Uhlenhorst - Meiereifeld Kleinmachnow

Verkehrs- und Straßenraumkonzept

Stand 9.2.2011, mit Ergänzungen 25.2.2011

Im Auftrag der Gemeinde Kleinmachnow
Fachbereich Bauen/Wohnen

Verkehrskonzept Uhlenhorst – Meiereifeld
Vorgeschlagene Maßnahmen

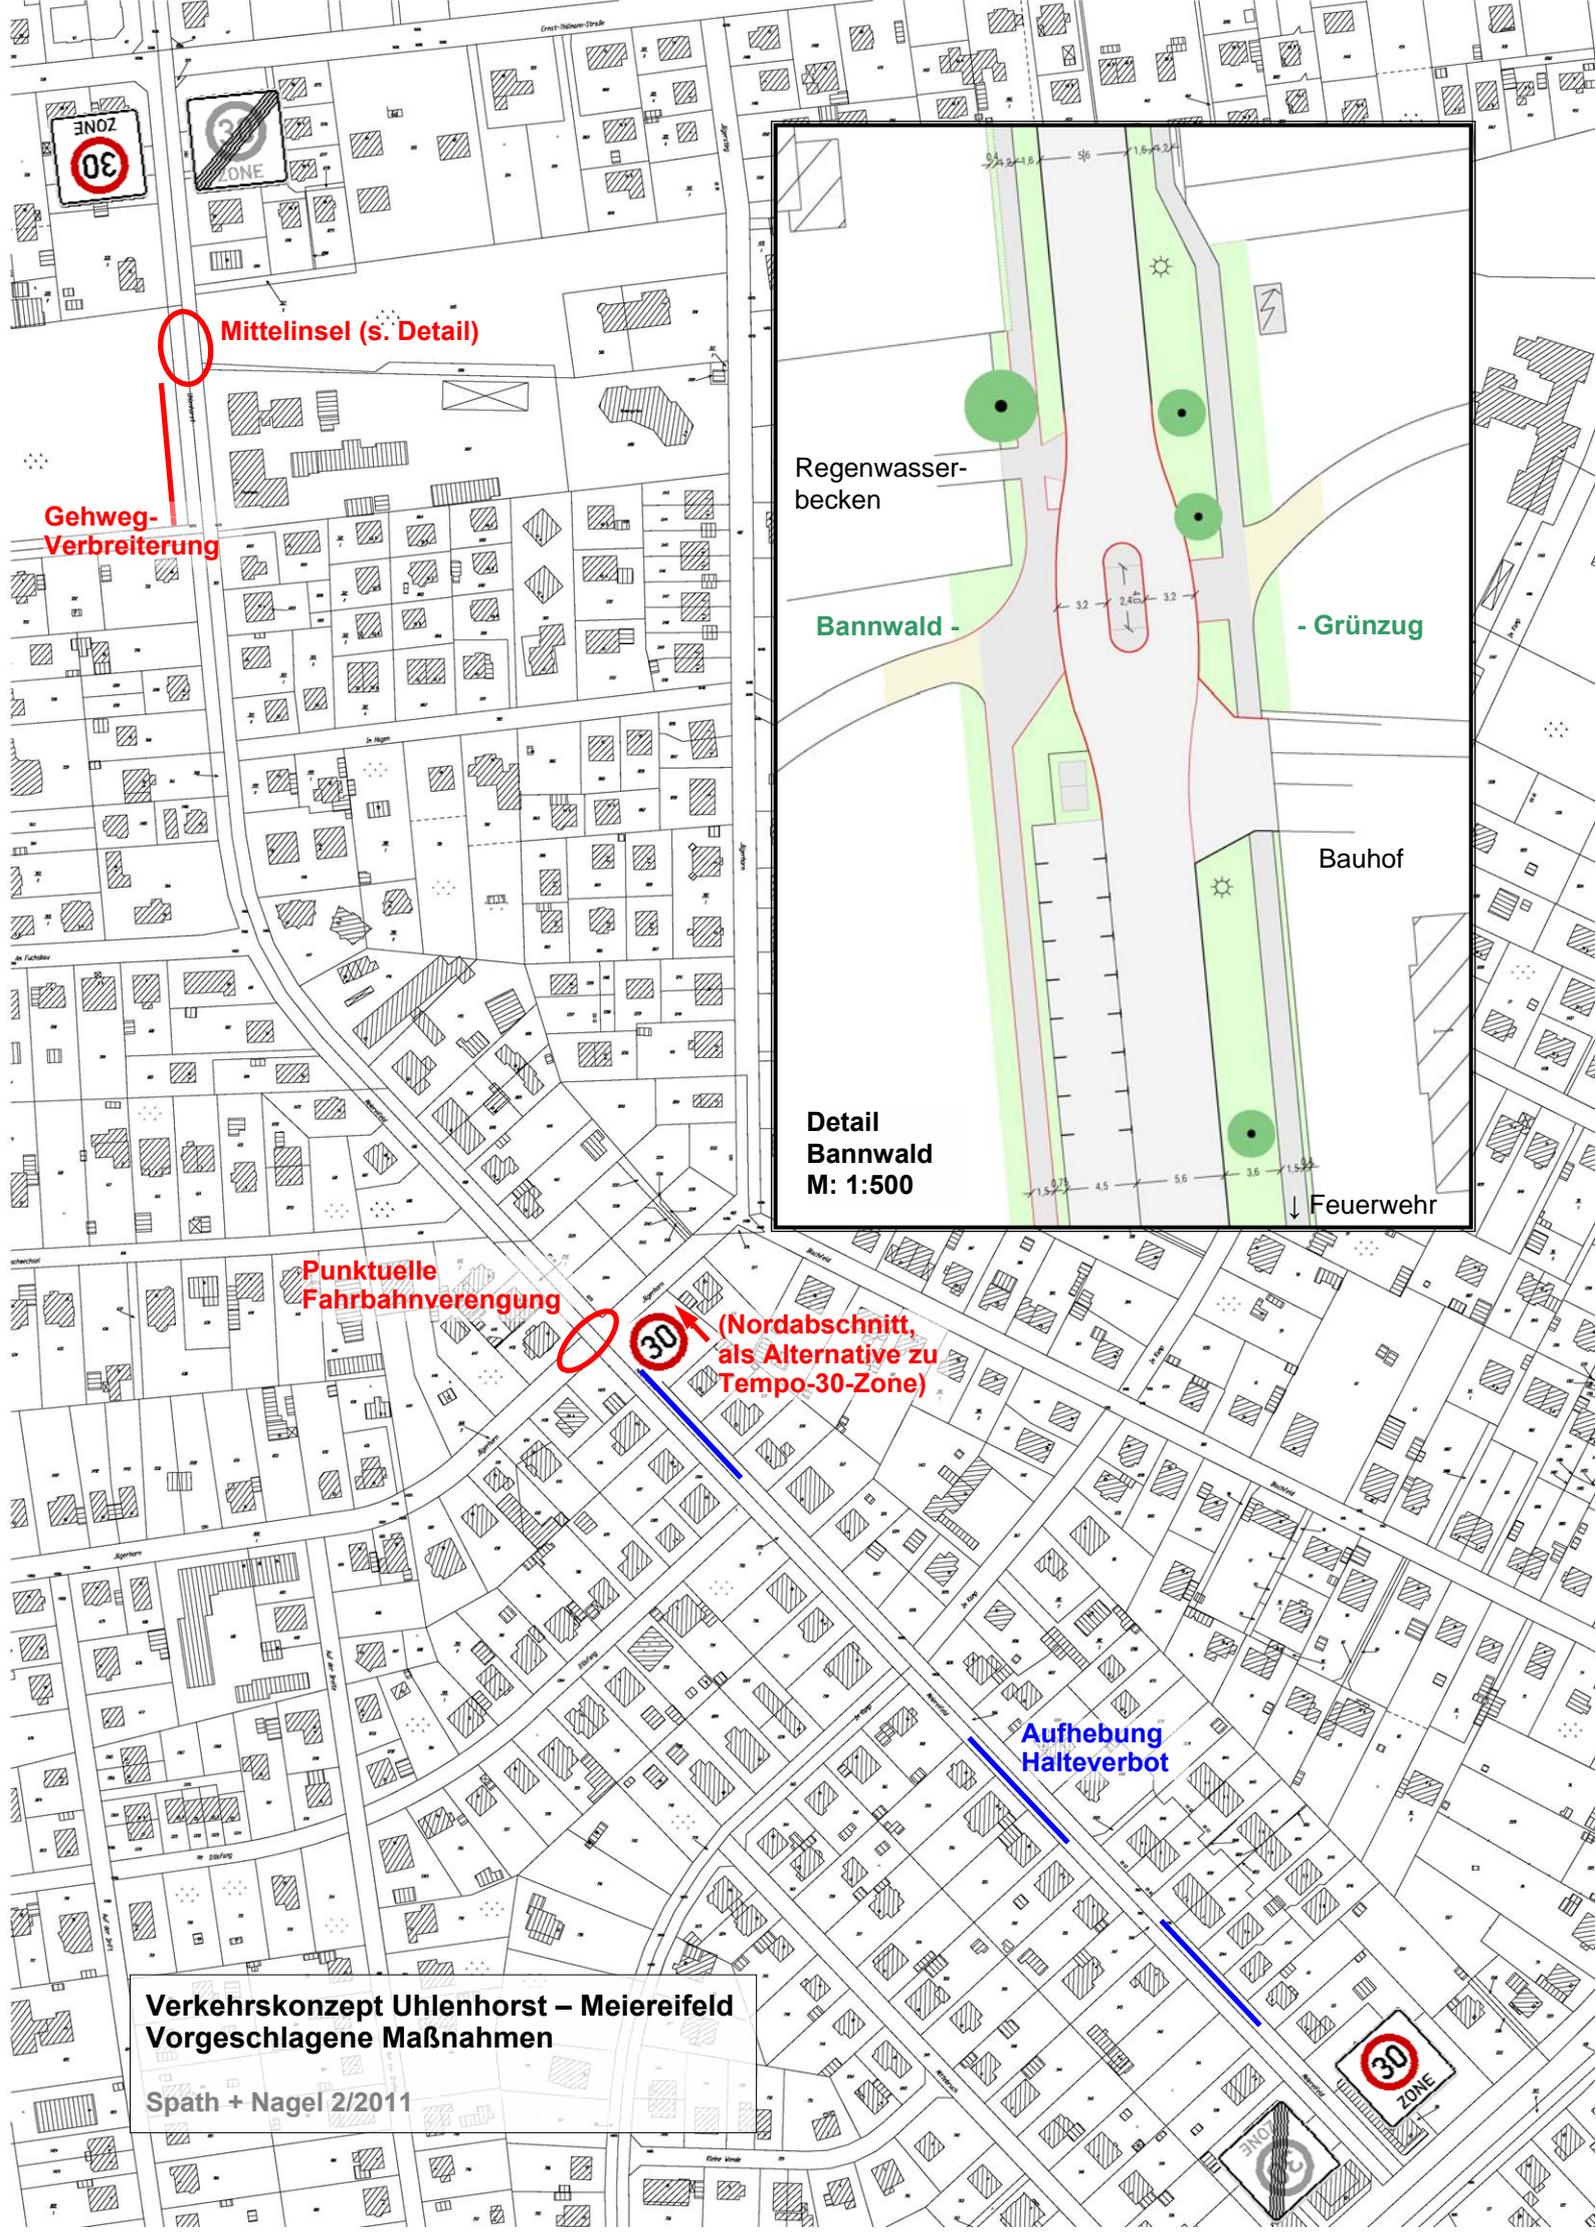
Der Vorschlag einer Mittelinsel wird nicht unterstützt; von einigen Mitgliedern wird alternativ die Prüfung einer Einengung durch Erweiterung der Seitenräume, ggf. in Verbindung mit einer höhengleichen Aufpflasterung, angeregt, von anderen die Notwendigkeit einer Maßnahme an dieser Stelle verneint.

Die Maßnahme wurde von der überwiegenden Zahl der Mitglieder beider Ausschüsse wegen geringen Fußgängeraufkommens nicht für notwendig gehalten; weitere Eingriffe in den Bannwald müssten vermieden werden. Ein Ausschussmitglied regte eine Reduzierung der Tiefe der Parktaschen an, damit der Gehweg nicht durch die Überhänge parkender Fahrzeuge eingengt wird.

Die Maßnahme wurde von Mitgliedern des Bauausschusses für prüfenswert gehalten, von der überwiegenden Zahl der Mitglieder des Umweltausschusses dagegen abgelehnt.

Die Maßnahme wurde im Umweltausschuss mehrheitlich abgelehnt, insbesondere wegen der möglichen Behinderung von Feuerwehreinsätzen sowie des Radverkehrs; im Bauausschuss gab es keine klare Präferenz.

Angesichts der geraden Linienführung, der bestehenden Halteverbote und der dadurch gegebenen Übersichtlichkeit der Fahrbahn für die Kfz-Führer wird es für sinnvoll gehalten, eine Tempo-30-Regelung durch punktuelle geschwindigkeitsdämpfende Maßnahmen zu unterstützen, da sonst mit regelmäßigen erheblichen Überschreitungen der Geschwindigkeitsbegrenzung zu rechnen ist. Dies ist besonders wichtig zur Verdeutlichung des Beginns einer Tempo-30-Regelung.

Der Bereich des Bannwald-Grünzuges bietet hierfür einen guten Anlass, da mit querenden Fußgängern, insbesondere auf Freizeit-, aber auch auf Schulwegen gerechnet werden muss. In der Abwägung zwischen Mittelinsel und Einengung wird der Mittelinsel der Vorzug gegeben, da sie einerseits eine deutlichere Geschwindigkeitsdämpfung bewirkt, andererseits kein Anhalten bei Gegenverkehr erfordert, was insbesondere bei Feuerwehreinsätzen problematisch sein könnte und außerdem stets mit Geräusentwicklung verbunden ist. Gute Sichtbeziehungen sind an dieser Stelle gegeben, eine Verbreiterung der Seitenräume oder ein Eingriff in den Grünbestand wird nicht erforderlich.

An dieser Stelle wurde durchaus Fußgängerverkehr beobachtet, auch von Personen mit Kinderwagen oder Kleinkindern an der Hand, für die dieser Gehweg nur eingeschränkt nutzbar ist. Weiterhin sollte im Zuge des demografischen Wandels als Mindestanforderung angestrebt werden, dass Gehwege auch von Rollstuhlfahrern und älteren Menschen mit Rollatoren barrierefrei genutzt werden können. Dies ist hier nicht gegeben.

Um einen Eingriff in den Bannwald zu vermeiden, wird vorgeschlagen, das Heranfahen mit den Vorderrädern bis unmittelbar an den die Parktaschen begrenzenden Bord durch geeignete Begrenzungen zu verhindern, so dass die Überhänge der Fahrzeuge nicht mehr in den Gehweg hineinragen. Die Umstellung von Quer- auf Längsparken unter Verlust von etwa 10 Parkständen ist auch aus gestalterischen und umweltbezogenen Gründen wünschenswert, jedoch ist zu bedenken, dass die vorhandenen Parkstände durch

Aus den o.g. Gründen wird es weiterhin für sinnvoll gehalten, eine Tempo-30-Regelung durch punktuelle geschwindigkeitsdämpfende Maßnahmen zu unterstützen. Die Sichtverhältnisse sind an dieser Kreuzung sehr schlecht und könnten durch vorgezogene Seitenräume, die Fußgängern ein Vortreten vor die dichten Baumreihen erlauben würden, deutlich verbessert werden. Die damit verbundene Einengung der Fahrbahn von zzt. 6 m auf etwa 4 m und damit auf ein Maß, das Pkw-Begegnungen mit reduzierter Geschwindigkeit erlaubt, würde darüber hinaus den Eingang eines Tempo-30-Abschnitts markieren (für den Fall, dass eine Tempo-30-Zone über die gesamte Straßenlänge nicht durchsetzbar ist).

Auch hier wird auf die Notwendigkeit hingewiesen, die Einhaltung einer Tempo-30-Regelung durch begleitende Maßnahmen zu unterstützen. Einzelne parkende Fahrzeuge auf der Fahrbahn sind hierfür ein einfaches und kostengünstiges Mittel. Die Belange der Feuerwehr können durch ausreichend lange Teilabschnitte, in denen die Halteverbote bestehen bleiben, berücksichtigt werden, dies wäre aber selbstverständlich noch abzustimmen. Die Belange der Radfahrer sind nach Auffassung der Gutachter bei 6 m Fahrbahnbreite noch gewahrt, in dem etwas schmaleren nördlichen Abschnitt sollten die Halteverbote dagegen beibehalten werden.
